MOX燃料加工施設 燃料加工建屋の鉄筋健全性 追加説明資料

2020年12月11日

日本原燃株式会社

【2020年11月24日面談におけるコメント一覧】

図1-1 鉄筋の部位別径比較

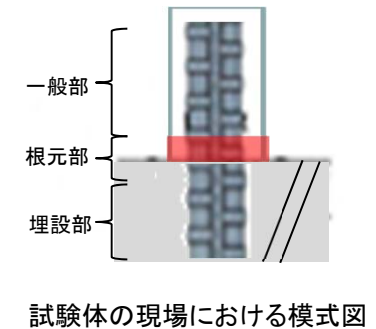
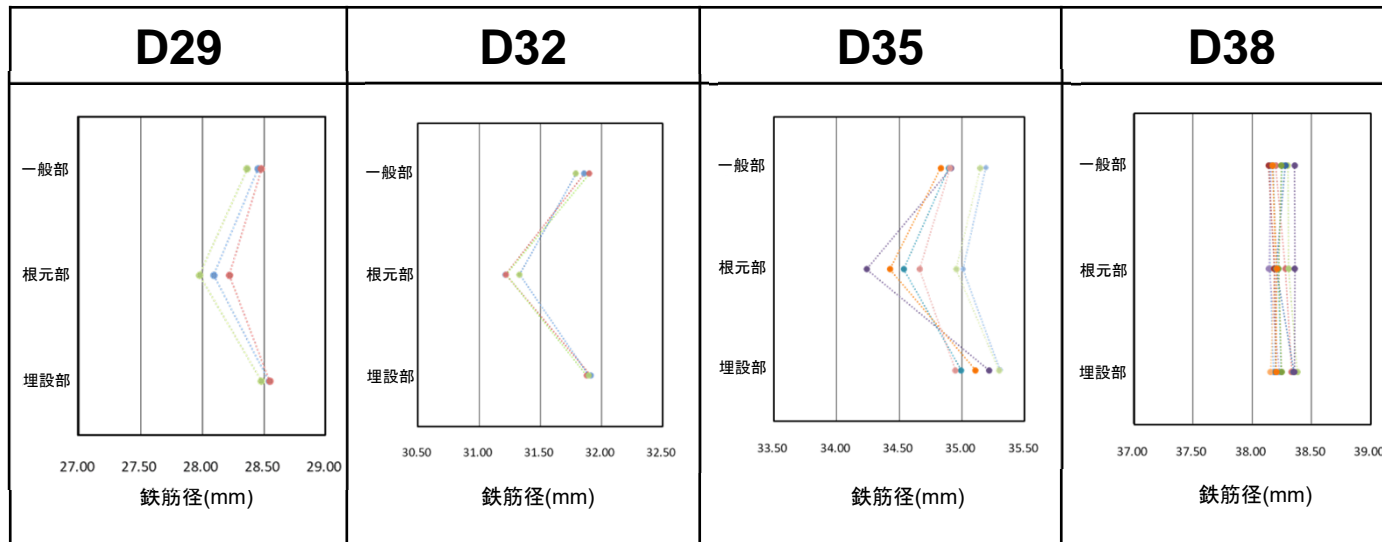
D35、D38 の全数の健全性をより確実にするため、エリアごとから「最小径」と「根元部減少率が大きい」試験体を採取し引張試験を実施するとしているが、「根元部減少率が大きい」試験体を採取する目的を説明すること。

- 各試験体の径について、部位による比較を図1-1に示す。D29、D32、D35では根元部の径が他の部位（一般部、埋設部）に比べて細くなっている傾向があることがわかり、伸びの低下に影響したものと推定されるため、「根元部減少率が大きい」鉄筋についても試験体を採取する。

図2-1 計測径と伸びの関係

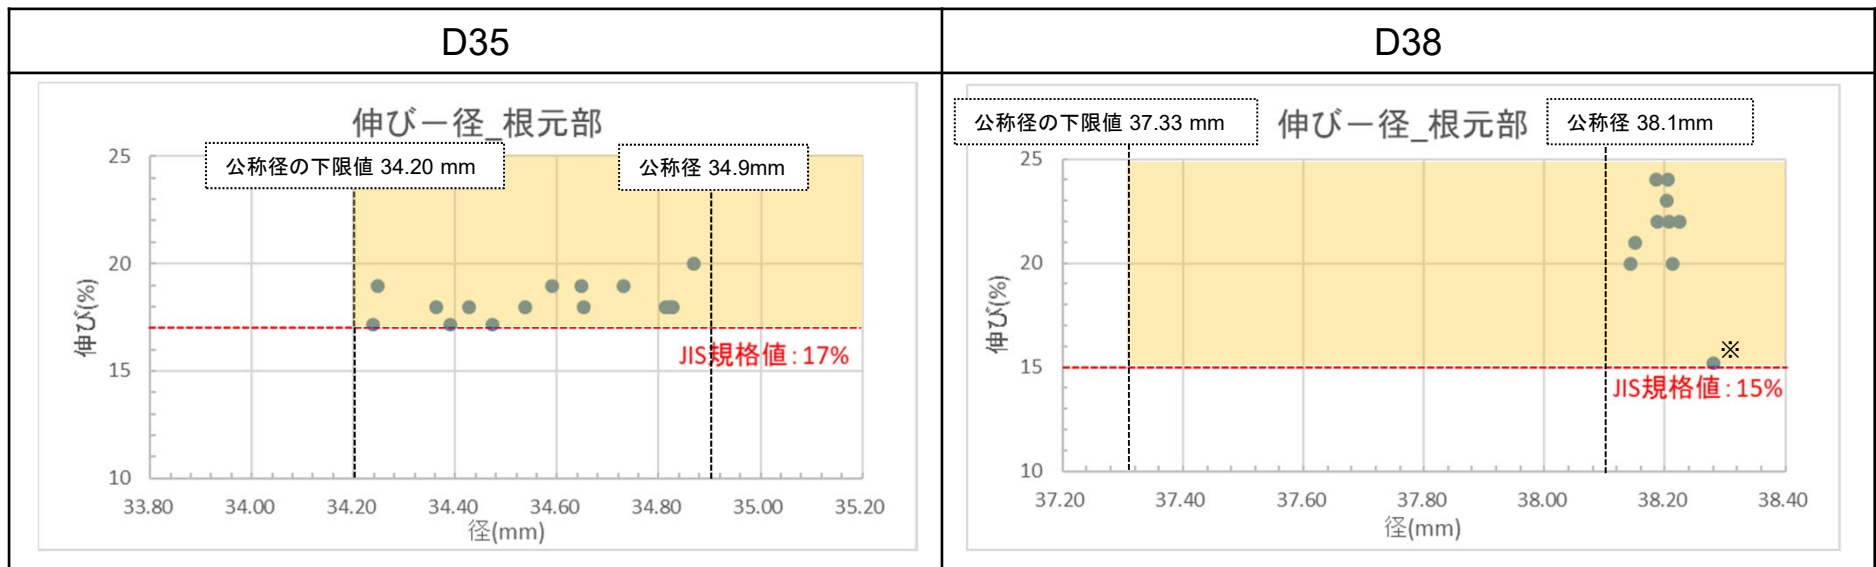
鉄筋の計測径と伸びの関係について説明すること。

- D35については、「公称径の下限值」※¹を満足していれば、伸びのJIS規格値を満足していた。
- D38については、「公称径の下限值」に対して十分余裕があった。伸びについてもJIS規格値を満足していた。
 なお、伸びの小さな試験体があったが、これは破断位置C(標点間外での破断)による、正しい伸びがカウントされていないデータであり、伸びの性能は確保されていると考えられる。(参考資料2参照)

図3-1 鉄筋の健全性確認フロー

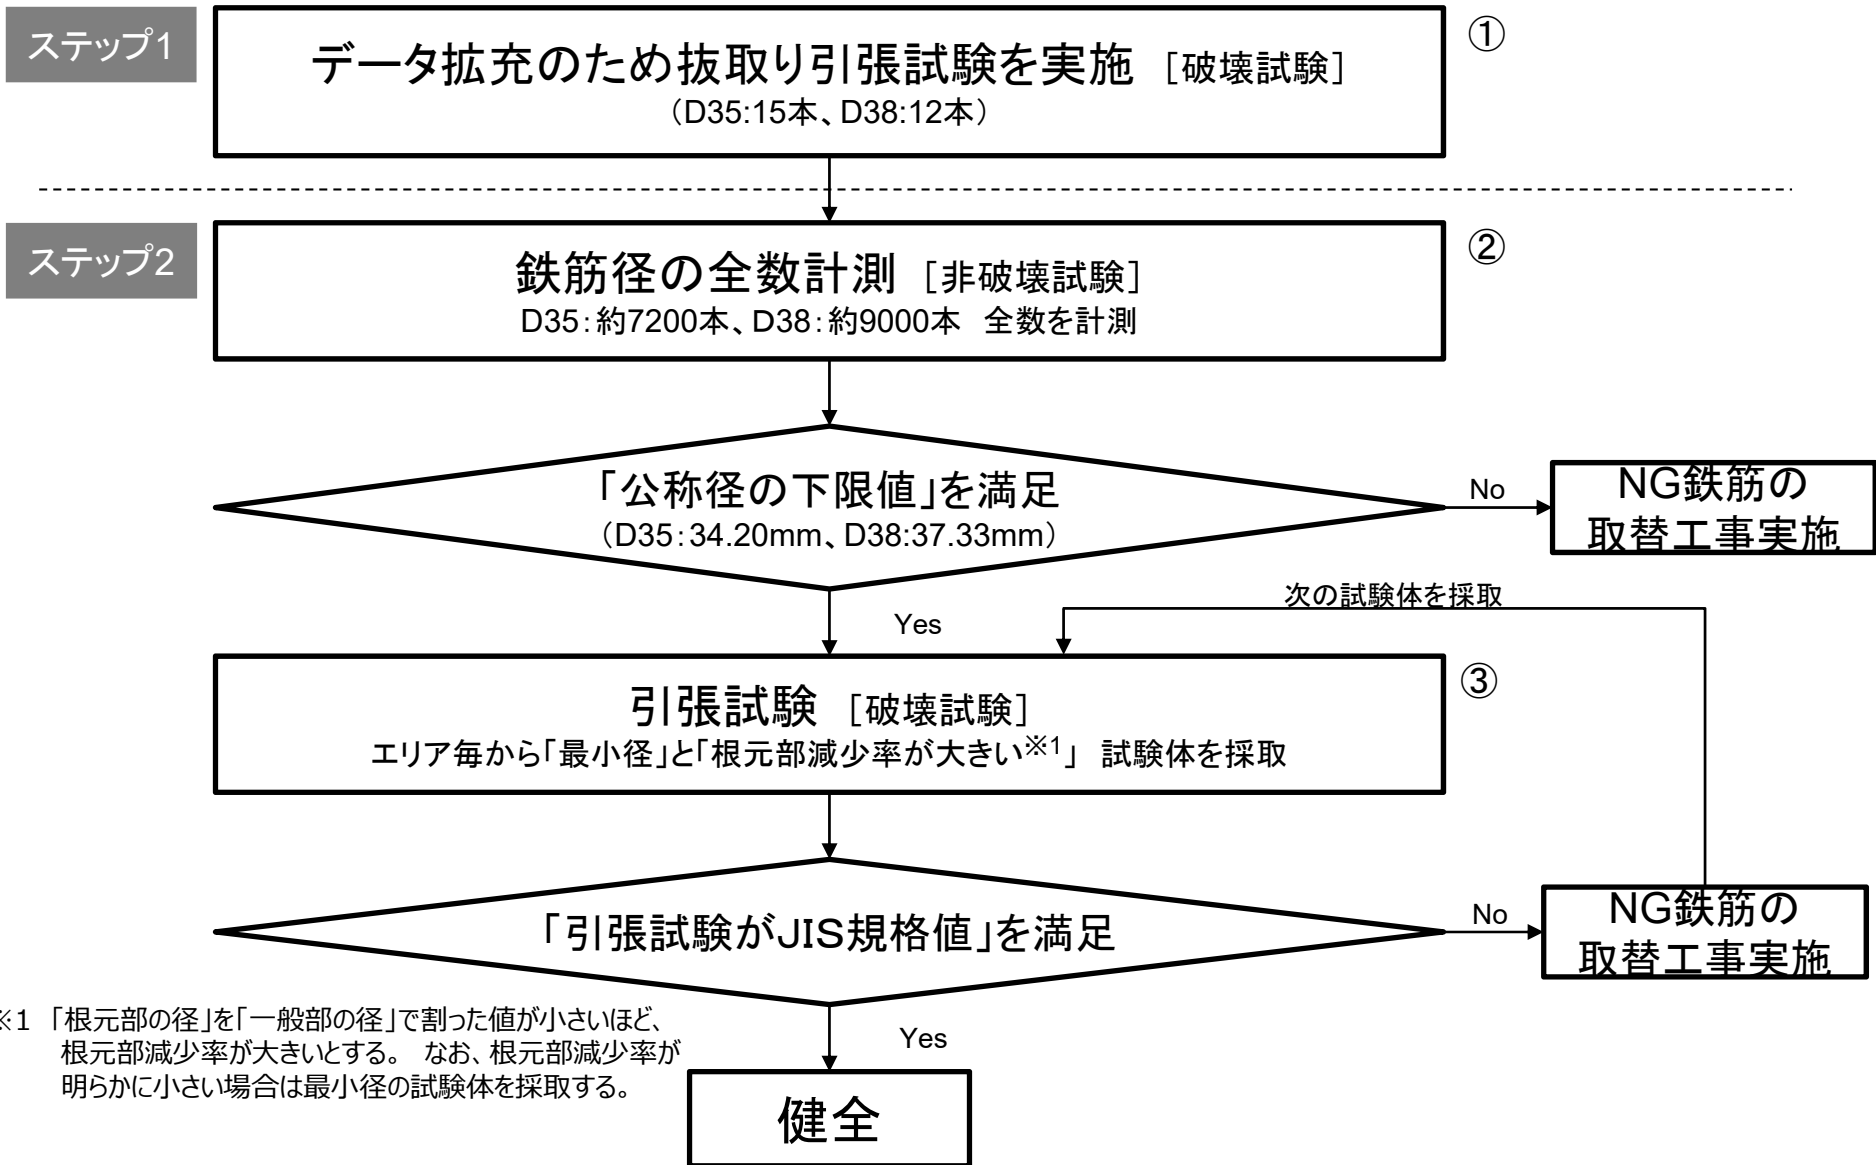
D35、D38の鉄筋の健全性確認フローにおいて、測定結果のばらつきも含め不合格となる鉄筋を抜けなく確認ができることの説明をすること。

- ・JISでは機械的性質を確認する方法として引張試験(破壊試験)を行っているが、非破壊の基準として、質量許容差の下限值(=公称径の下限值)を設けて、形状面からの健全性担保を示している。
- ・図2-1に示すように抜取り試験による伸びは、径が公称径の下限值以上であれば規格値を満足していることから、健全性の確認は、計測した各鉄筋径を公称径の下限值と比較することにより確認できる。
- ・なお、更なるデータの拡充のため、最小径の鉄筋について引張試験を行い伸びの実測を行うと共に、根元部減少率の大きい鉄筋についても引張試験を実施することで健全性を確認する。
- ・また、現場ではD35、D38(合計16,200本)全ての鉄筋径を計測し、公称径の下限值以上であることを確認するのでばらつきの影響を排除し全数を抜けなく確認出来ると考えている。(参考資料4参照)
- ・鉄筋の健全性確認フローを次頁の図3-1に示す。

表4-2 引張試験結果(降伏点)

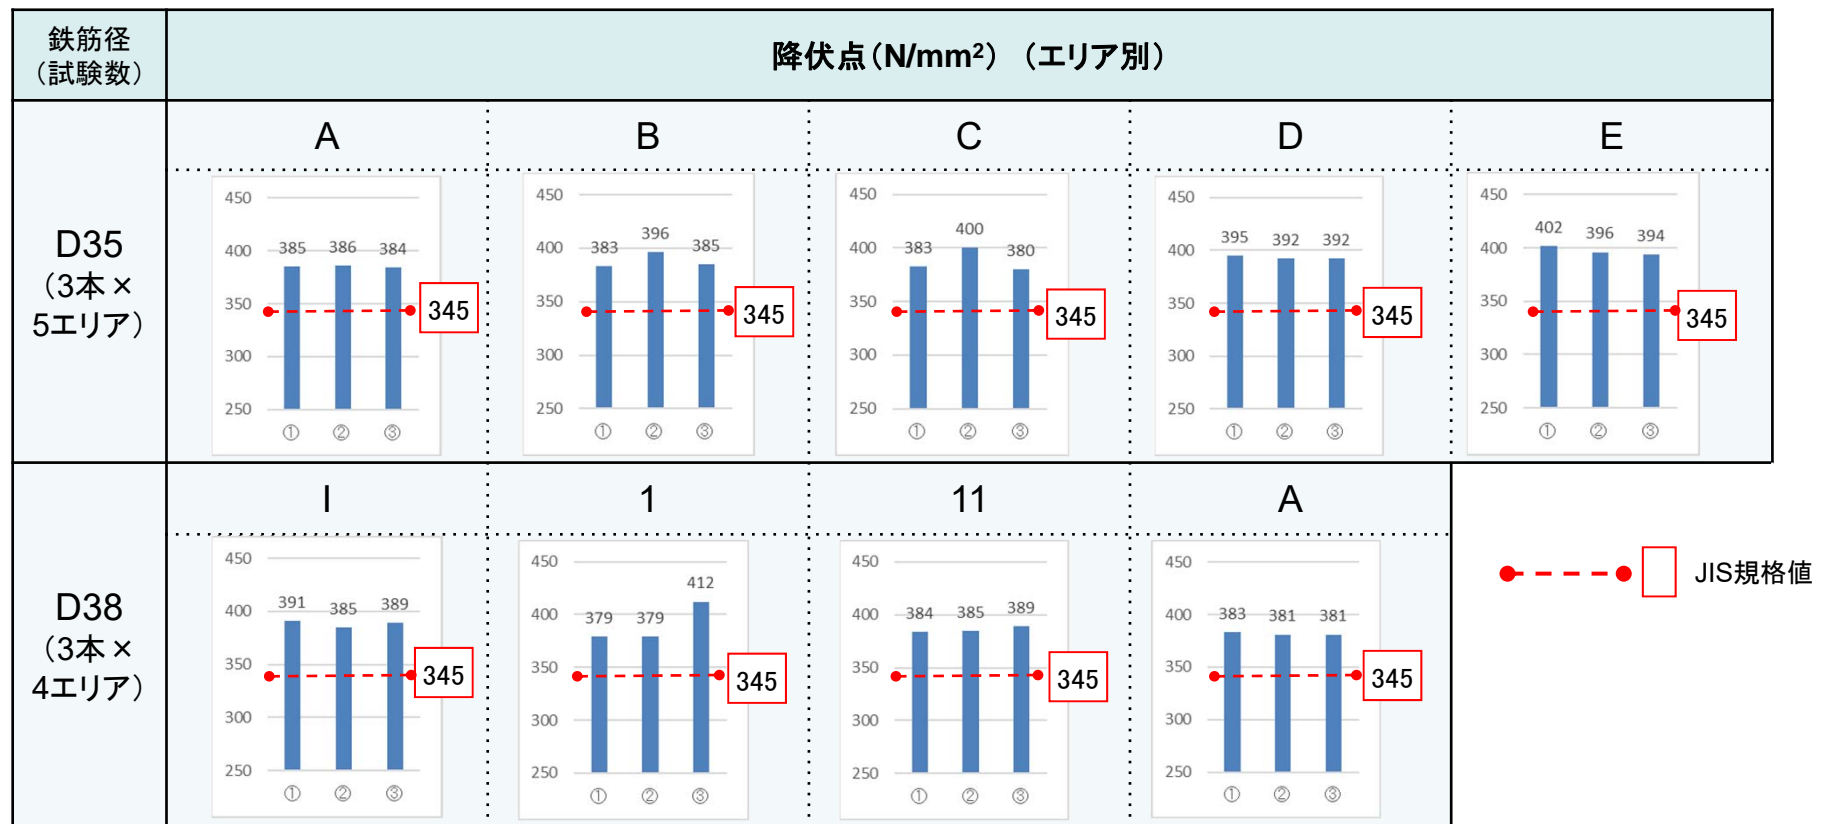
伸びだけでなく外径等、JIS規格を満たしていることが必要であり、その確認項目及び方法を説明すること。

- 現場から採取した試験体の「降伏点」を表4-2に示す。
- D35,D38ともにJIS規格値を逸脱するものはなかった。

【参考資料8】差し筋取替部の応力伝達

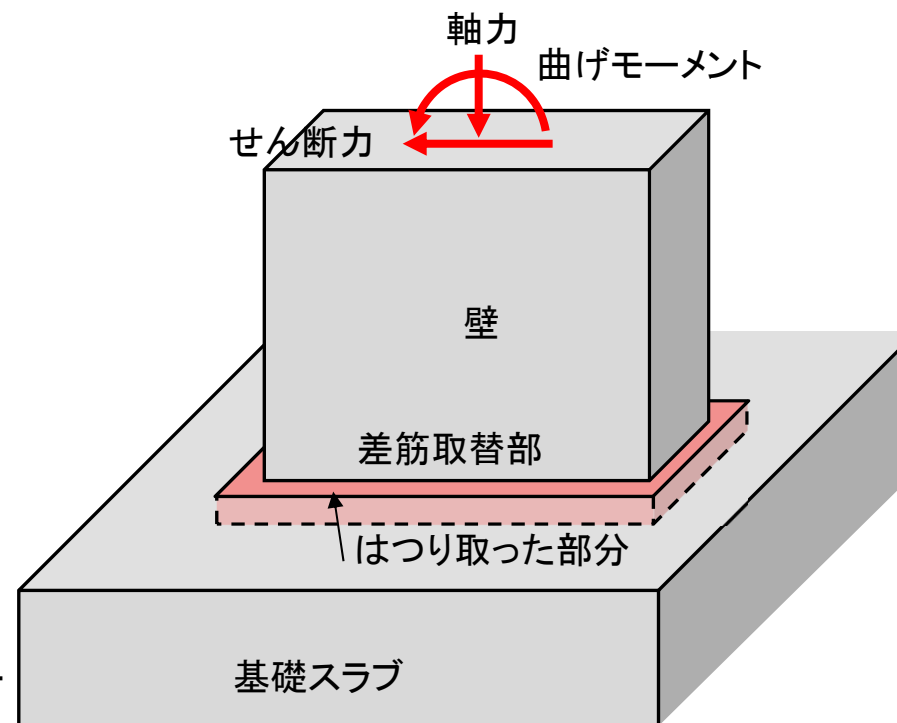
コンクリートをはつり取った部分の処理について、当該部分がぜい弱にならないよう復旧するために必要な監理について説明すること。

差し筋の取替作業を実施する「差し筋取替部」には、壁に作用する面内力(軸力、曲げモーメントおよびせん断力:右図参照)を、確実に基礎スラブに伝達させる役割が求められる。

圧縮力とせん断力はコンクリートにより、引張力は鉄筋によりそれぞれ基礎スラブに伝達される。したがって、差し筋取替部には、既存の基礎スラブと同じ設計基準強度を有するコンクリートを密実に打設する必要がある。

上記伝達機構を鑑み、差し筋取替部分に要求される性能として、「基礎スラブと同程度以上の圧縮強度を有するコンクリート」が必要なため、確実に施工・監理を実施していく。
